发件人 浙江正泰电器股份有限公司市场部

关于 CJX2(NC1)-40~65 交流接触器防护盖变更通知

附件：产品更改前后对比示例图

| 变更项目 | 变更前 | 变更后 |
|---|---|---|
| <p>CJX2(NC1)- 4004~6504、NC1- 4004Z~6504Z 防护盖 变更</p> |  |  <p>螺钉孔高度降低</p> |

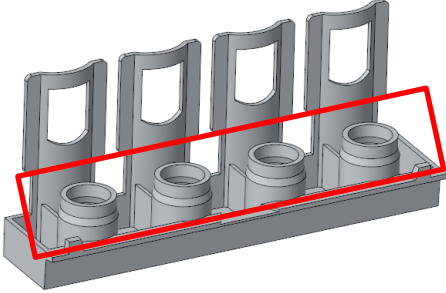
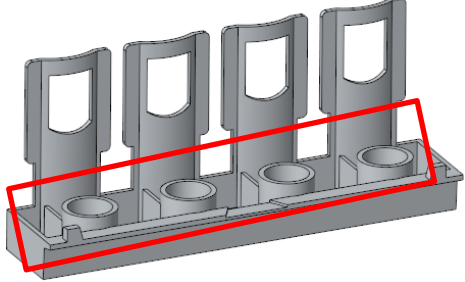
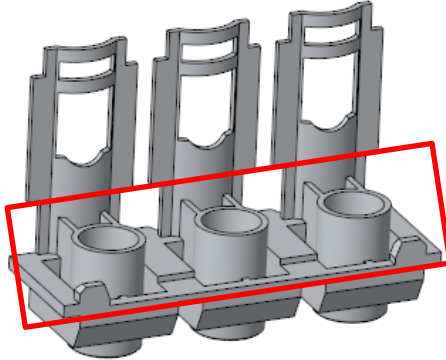
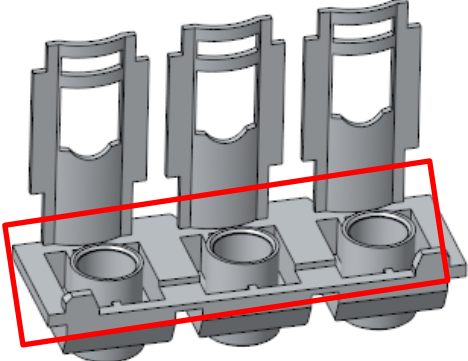
| 变更项目 | 变更前 | 变更后 |
|---|---|---|
| |  |  <p>圆弧度调整 螺钉孔直径由$\phi 9.4\text{mm}$ 调整至$\phi 8.4\text{mm}$，端部增加倒角</p> |

| 变更项目 | 变更前 | 变更后 |
|---|---|---|
| <p>NC1-4011~6511、 NC1-4011Z~6511Z 防护盖变更</p> |  |  <p>螺钉孔高度降低</p> |

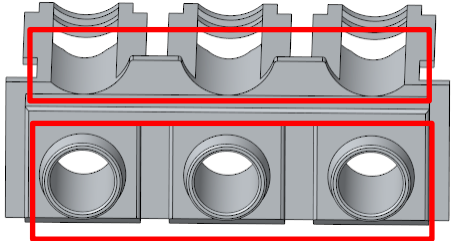
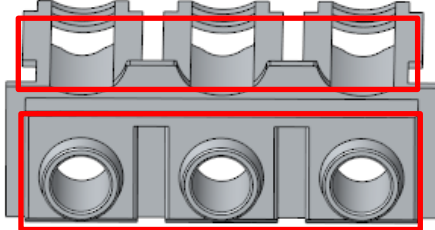
| 变更项目 | 变更前 | 变更后 |
|---|---|---|
| |  |  <p>圆弧度调整 螺钉孔直径由$\phi 9.0\text{mm}$ 调整至$\phi 8.4\text{mm}$</p> |

| 变更项目 | 变更前 | 变更后 |
|----------------------|--|--|
| CJX2-4011~6511 防护盖变更 |  |  <p data-bbox="1129 757 1278 786">螺钉孔高度降低</p> |

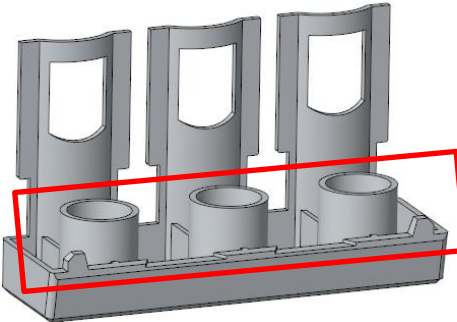
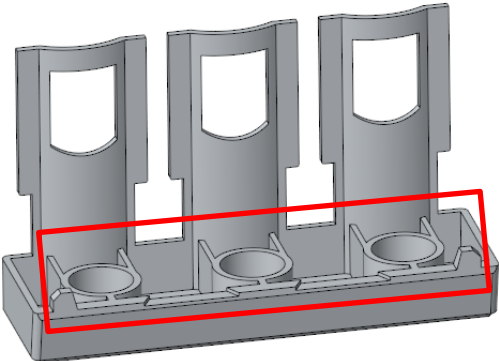
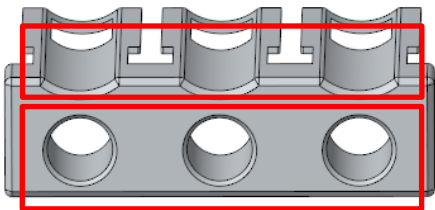
| 变更项目 | 变更前 | 变更后 |
|----------------------|--|--|
| |  |  <p data-bbox="1142 1016 1265 1046">圆弧度调整</p> <p data-bbox="1027 1061 1382 1090">螺钉孔直径由$\phi 9.4\text{mm}$ 调整至$\phi 8.4\text{mm}$</p> |
